חוות דעת הנדסית

האחווזה רעננה

30/5/2023

חוות דעת מומחה

4.5.1. דלת כניסה ראשית

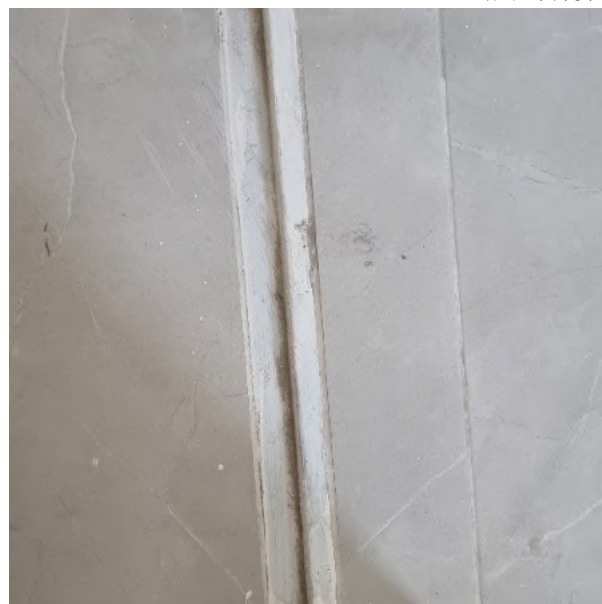
4.5. דלת כניסה ראשית

המלצה: יש להתקין או/ו לכוון אינסרט בדלת כניסה ראשית.
200 ש"ח

5.5.1. מטבח

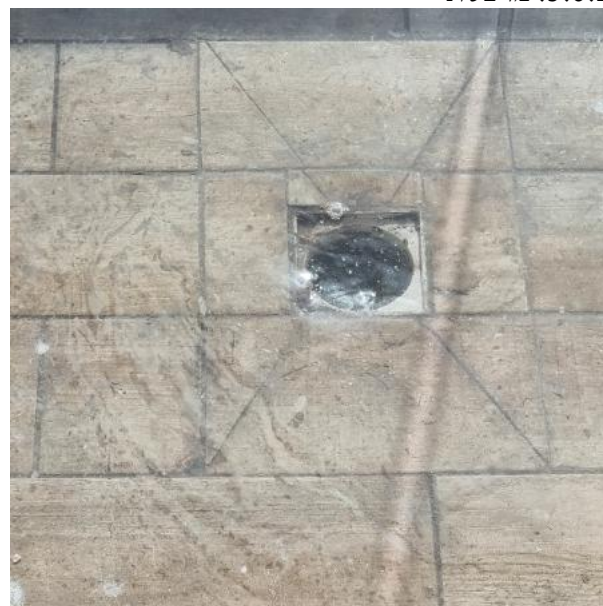
5.5. ברז נייל חסר עבור מזיח כלים

7.6.2. מרפסת חדר הורים

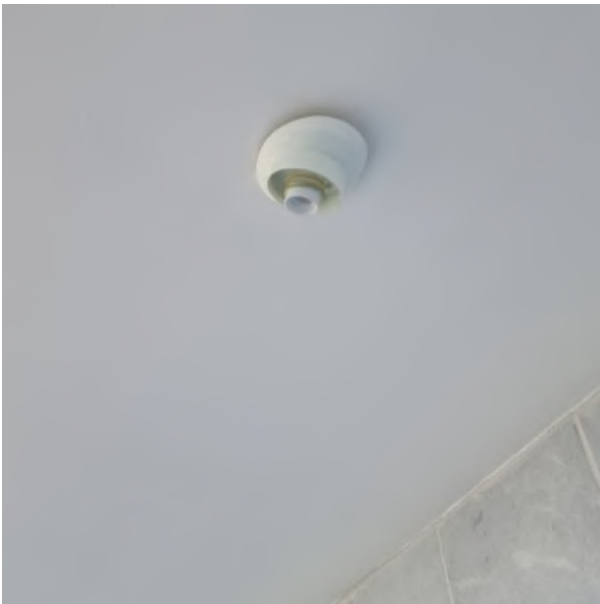
7.6. גופי תאורה מוגני מים

לא בוצעו מכסים לגופי תאורה מוגני מים

המלצה: יש לספק ולהרכיב
300 ש"ח

8.3.1. חדר שירות

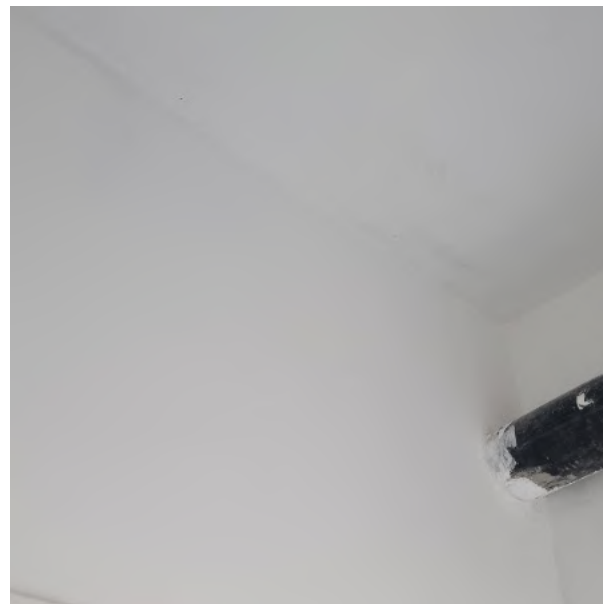
8.3. צביעה לקויה בתקרה צביעת תקרה לקויה ב.

המלצה: נדרש לשפשף את הצבע, להכין את התקרה לצביעה ולצבוע מחדש תוך הקפדה על ביצוע מקצועי וקבלת גוון תואם ומראה אחיד.
זאת בניגוד למפרט הכללי - סעיף 11031 - לפיו "כל משטחי טיח ובטון ינוקו היטב מגרגירי חול, זנבות מלט, כתמים, פריחות, אבק ולכלוך. יש לסתום חורים, שקעים ליד ברזל זיון, סדקים ושאר פגמים באמצעות מלט צמנטי עד שהמשטח יהיה חלק אחיד וישר"
וכן בניגוד לת"י 1922.

8.4.1. חדר הורים

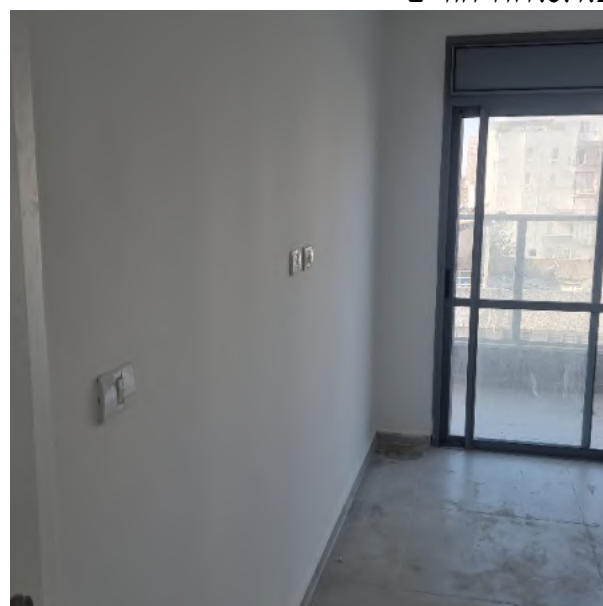
8.4. צביעה לקויה בקירות ותקרה

צביעה לקויה ולא מקצועית של הקירות והתקרה. לא בוצעה הכנה כראוי של הקירות לפני ביצוע עבודות הצביעה.

המלצה: נדרש לשפשף את הצבע מהקירות להכין את הקירות והתקרות לצביעה ולצבוע מחדש בשלוש שכבות לפחות של צבע מתאים, תוך הקפדה על ביצוע מקצועי וקבלת גוון תואם ומראה אחיד.

8.6.1. חדר ילדים

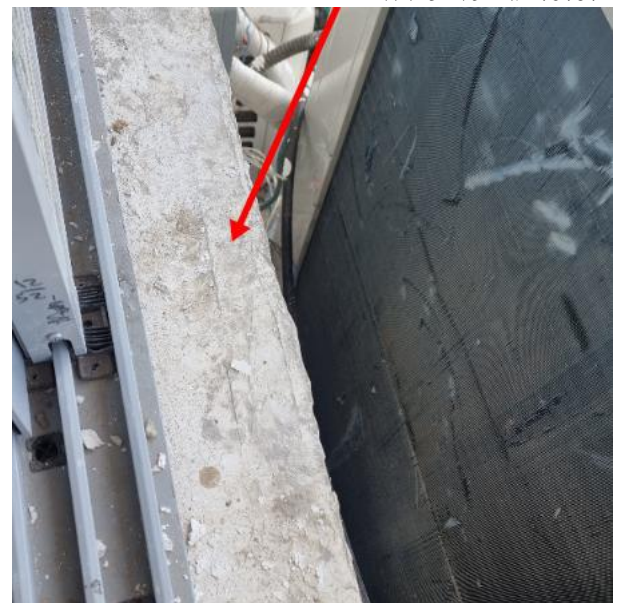
8.6. גמר לקוי סביב חלונות

9.2.1 מטבח

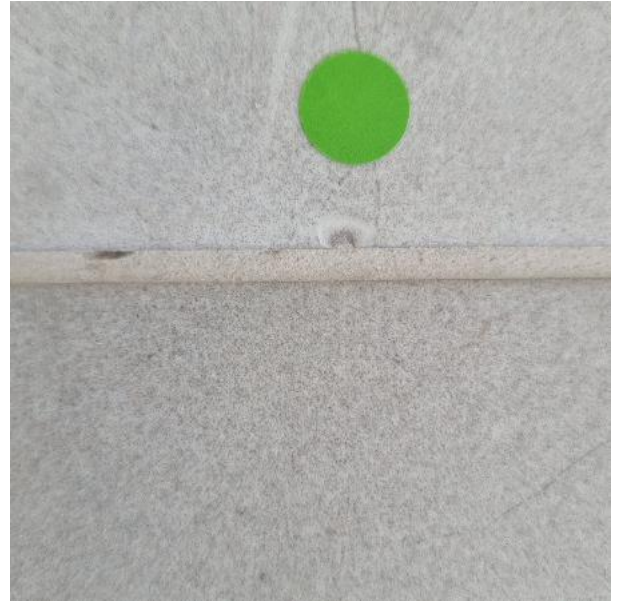
9.2 פגיעות ופגמים

פגיעות ופגמים באריחים (שברים, סדקים, שריטות וכדומה).

המלצה: נדרש לפרק ולהחליף האריחים הפגומים.
זאת בניגוד לת"י 1555 חלק 3 סעיף 5.1.4.4 - הדורש בדיקת שלמות ונקיות האריחים ופסילה של כל אריח שאינו עומד בדרישות ת"י 314, והחלפת אריחים פגומים או אריחים שנפגעו במהלך העבודות.
300 ש"ח

10.3.5. ווטרינה בסלון

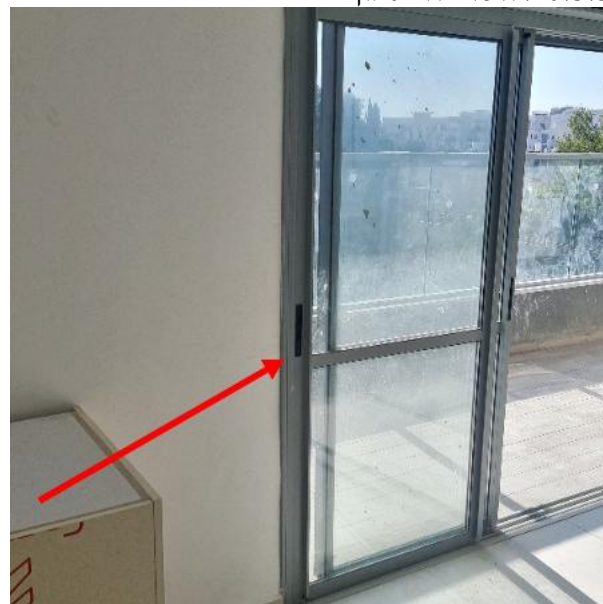
10.3. איטום סביב חלונות קיים מרווח בין קיר להלבשת חלון

המלצה: יש למרק סביב הלבשות
400 ש"ח

11.1.1. מרפסת חדר הורים

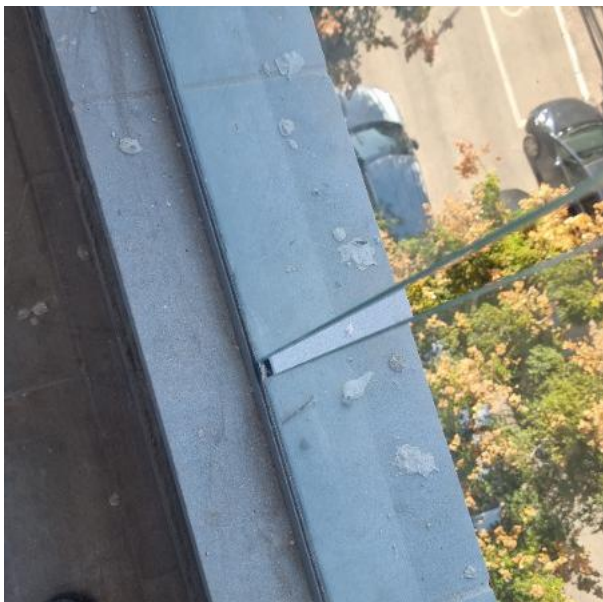
11.1. חיפוי בשופע בחומרי בניין

חיפוי קירות מאבן משופע בחומרי בניין.

המלצה: נדרש להסיר עד קבלת חזית אחידה.
1000 ש"ח
